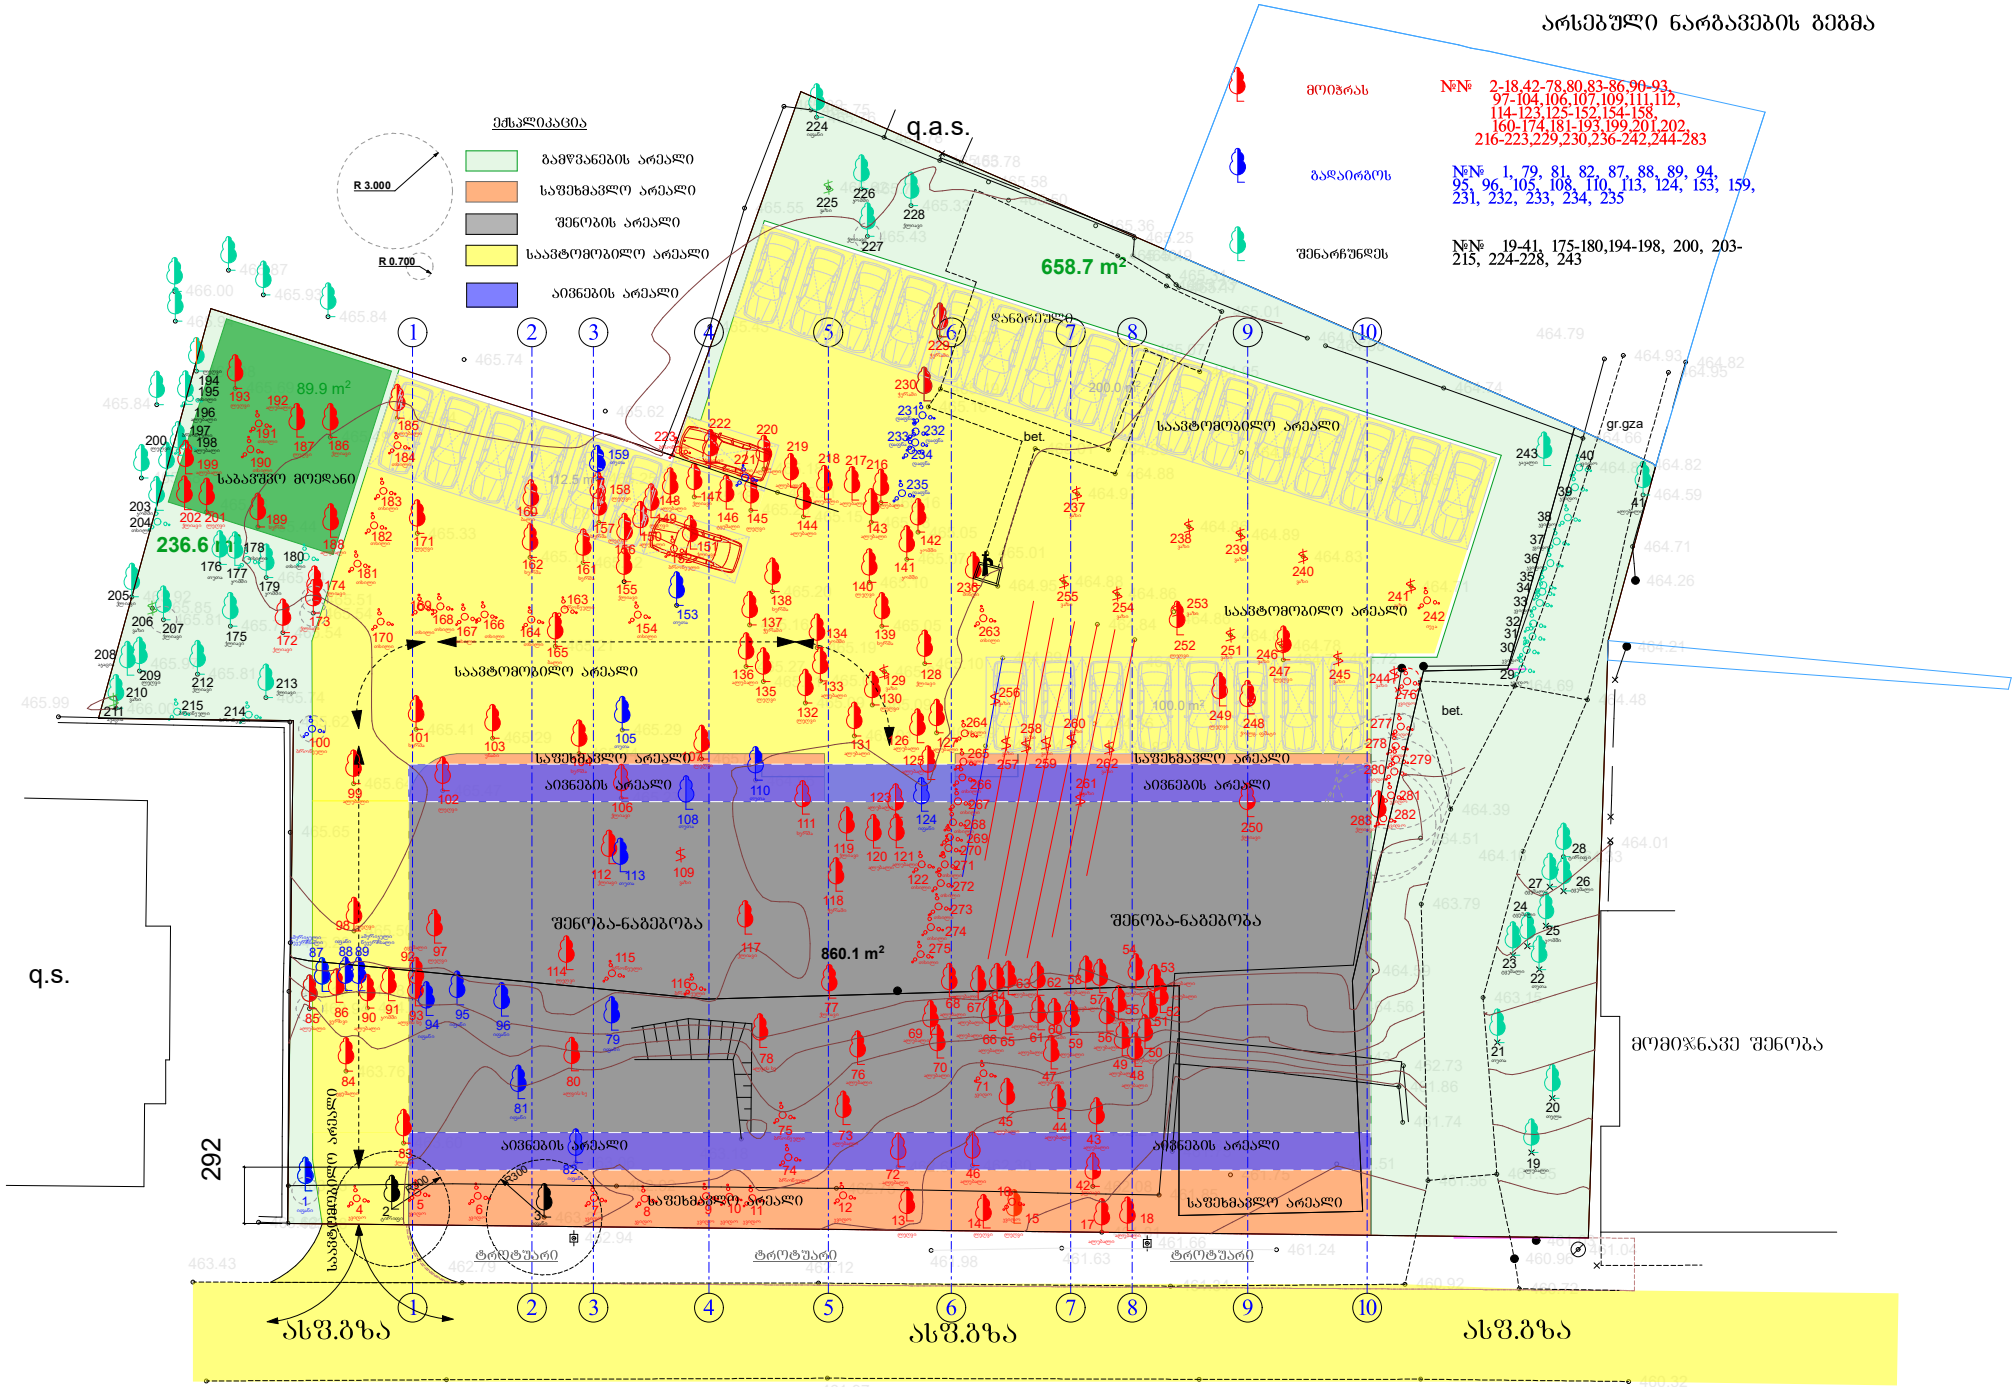
მოგეხსენებათ, რომ შენობის კონტური წარმოადგენს მიწისპირა სართულს, იმ ნაწილს რომელიც შეხებაშია მიწასთან. ამის გარდა საპროექტო შენობას მომდევნო სართულებზე ქუჩის და უკანა ეზოს მხრიდან გააჩნია აივნები, რომლებიც სცდება შენობის მიწისპირა კონტურს და ასევე მომდევნო სართულებზე შენობის კონტურად უნდა ჩაითვალოს..

აღნიშნულიდან გამომდინარე №2 (ტირიფი) და №3 (ეშანი) ნარგავებთან მიმართებაში ირღვევა შენობის კონტურს და ნარგავებს შორის 3 მეტრიანი დაშორება და ხელს უშლის პროექტირებას. გთხოვთ, გაითვალისწინოთ ზემოთ აღნიშნული და დაუშვათ შესაძლებლობა აღნიშნული ნარგავების მოჭრის შესაძლებლობა, მით უფრო, რომ აღნიშნული ნარგავები არ წარმოადგენენ მაღალი დირებულებების ან წითელ წიგნში შეტანილ სახეობებს.
